**MAT. :** Se pronuncia sobre el documento denominado *Informe Respuesta - Observaciones y Requerimientos Contenidos en Carta N°351/2014*, de Compañía Minera Nevada SpA, en relación al proceso de revisión de la RCA COREMA Atacama (Exenta) N°24/2006.

**COPIAPÓ, 07 AGO 2015**

**DE: DIRECTOR REGIONAL D.G.A. REGIÓN DE ATACAMA**

**A : DIRECTOR REGIONAL SERVICIO DE EVALUACIÓN AMBIENTAL  
REGIÓN DE ATACAMA**

**FIGURA N° 1**

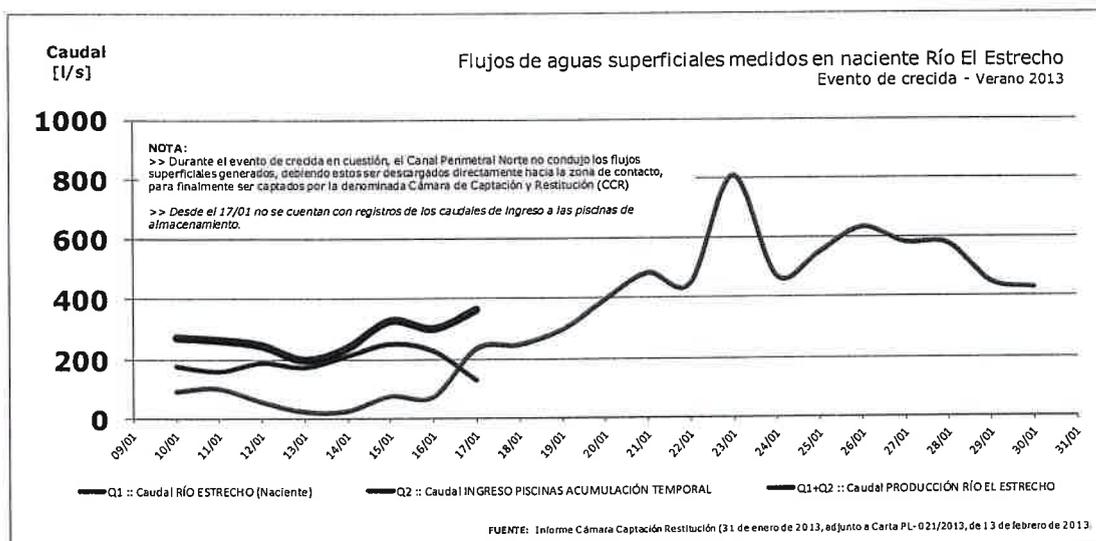
- Resulta oportuno mencionar los antecedentes que esta Dirección Regional dispone sobre el evento de crecida ocurrido durante el verano de 2013 en las nacientes del Río El Estrecho, incidente que motivo en su momento el inicio de un proceso sancionatorio por parte de la Superintendencia de Medio Ambiente (Expediente A-002-2013) en contra del Titular del proyecto denominado *Modificaciones Proyecto Pascua Lama*, los cuales se refieren al Anexo N°3, denominado *Informe Cámara Captación Restitución (31 de enero de 2013)*, acompañado por el mismo Titular en su Carta PL- 021/2013, de 13 de febrero de 2013. En dicho Informe, en la Tabla N°3, se presentan los flujos medidos en el Río El Estrecho en cabecera y aquellos reportados como ingreso a las piscina de acumulación temporal de aguas de contacto durante el mes de enero de 2013, cuyos caudales responden en magnitud a valores bastante superiores a los mostrados en la Figura N°8.3 del Anexo N°9 del *Documento*, que muestra la serie de caudales observados y simulados asociada al denominado punto de monitoreo NE5, comprendido entre los años 1981 y 2009. Para mayor ilustración, a continuación se presenta la **FIGURA N°1** que muestra los caudales contenidos en la mencionada Tabla N°3.

Así entonces, en la **FIGURA N°1** anterior, se tiene que, atendido al evento de colapso del sistema de manejo de aguas del proyecto minero Pascua Lama, producto de la ocurrencia de un episodio de crecida durante el verano de 2013, en las nacientes del Río El Estrecho se produjeron pulsos de flujos de aguas superficiales que superaron sustancialmente los valores máximos mostrados en la serie de caudales simulada en la Figura N°8.3 del Anexo N°9, serie que ha sido utilizada por el Titular para desarrollar su modelación hidrológica presentada en esta instancia, y que en particular, ha sido utilizada como base para establecer los caudales máximos de agua naturales de contacto que esperan ser neutralizadas dentro del recinto minero. Por lo anterior, se pide complementar el modelo hidrológico. Más importante aún, se vuelve a enfatizar que, el Titular omite la predicción y evaluación ambiental del impacto que los mayores aprovechamientos de recurso hídrico situación agravada por la posibilidad de que dichas necesidades sean aún mayores que las informadas.
